質疑応答書

工事名:新市立島田市民病院建設工事

工事場所:島田市野田1200番地の5

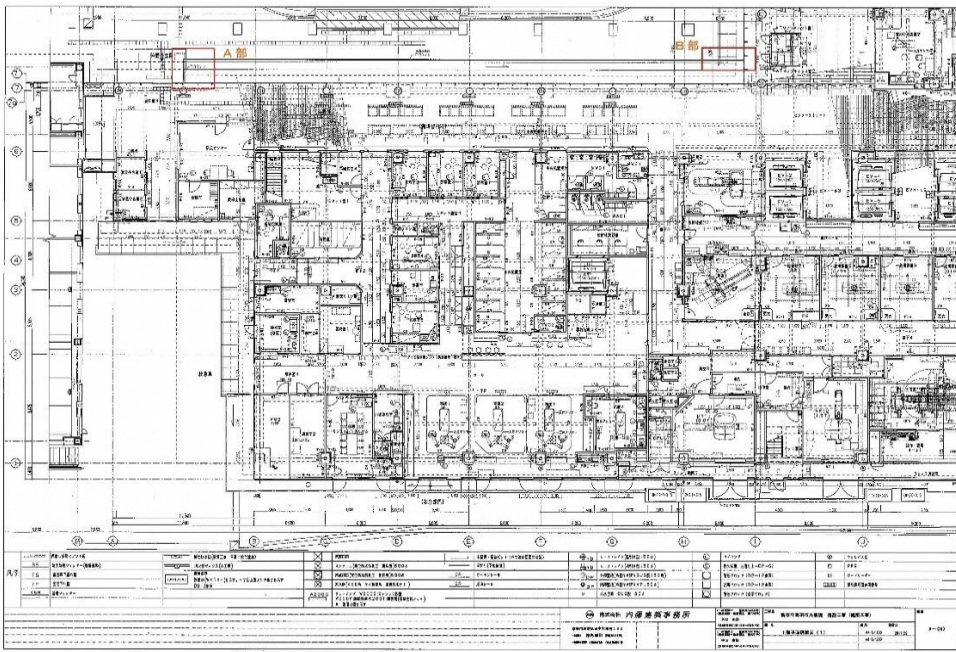
| No. | 質問項目 (図面番号、書類の名称、ページ番号) | 質問の要旨 | 質問の内容 | 回答 |
|-----|----------------------------|----------------------------|--|---|
| 111 | A-019 S-113 | 通気管、通水管の径について | 通気管、通水管の径が意匠図では両方共φ150、構造図ではφ100とφ200と相違しております。 意匠図を正と考えて宜しいでしょうか。御指示下さい。 | お見込みの通りです。 |

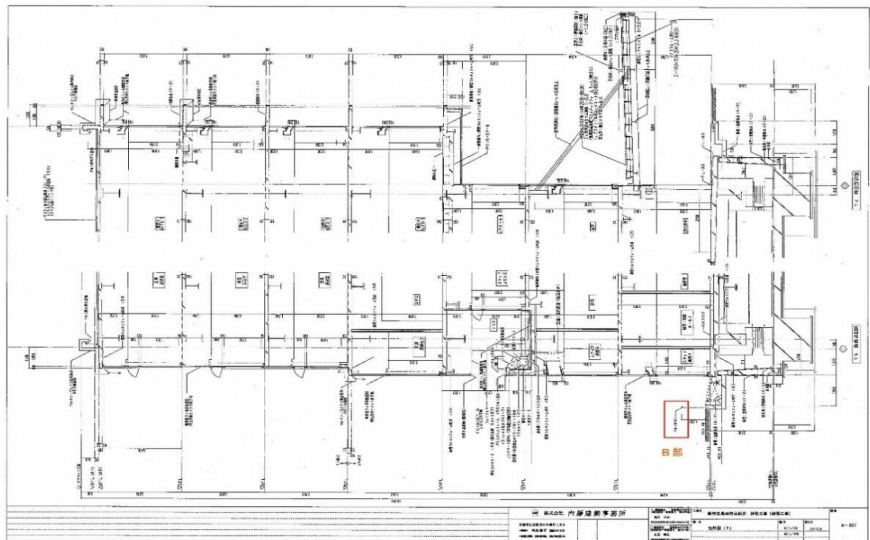
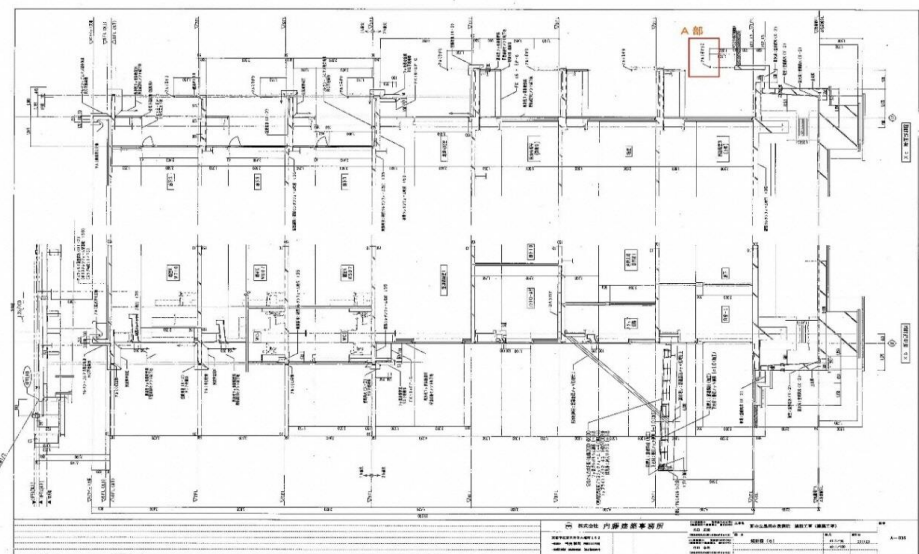
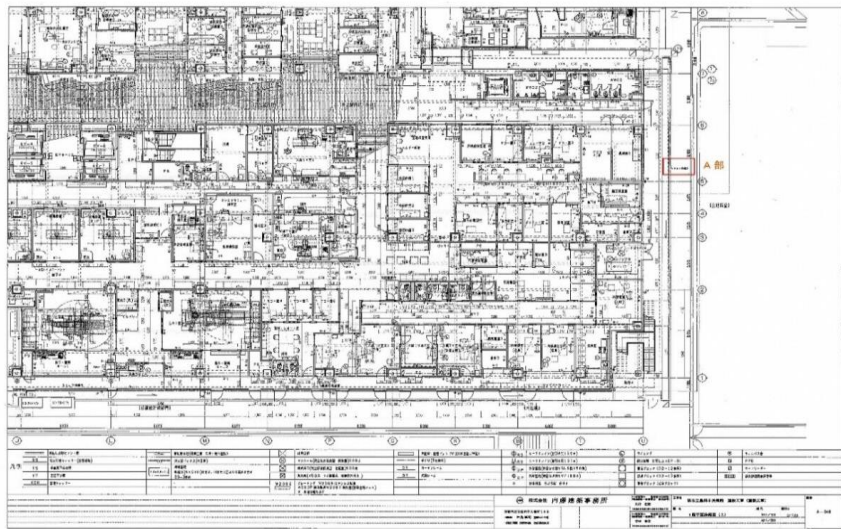
| No. | 質問項目 (図面番号、書類の名称、ページ番号) | 質問の要旨 | 質問の内容 | 回答 |
|-----|----------------------------|-----------------------|---|----------------------------------|
| 139 | A-038 A-008 | 6階屋根パラペット天端の仕上について | 6階屋根パラペット天端の仕上に相違があります。 ・矩計図(8) — アルミ笠木 ・外装・外構仕上表 — 塗膜防水(X-2) アルミ笠木を正と考えて宜しいですか。 | お見込みの通りです。 |
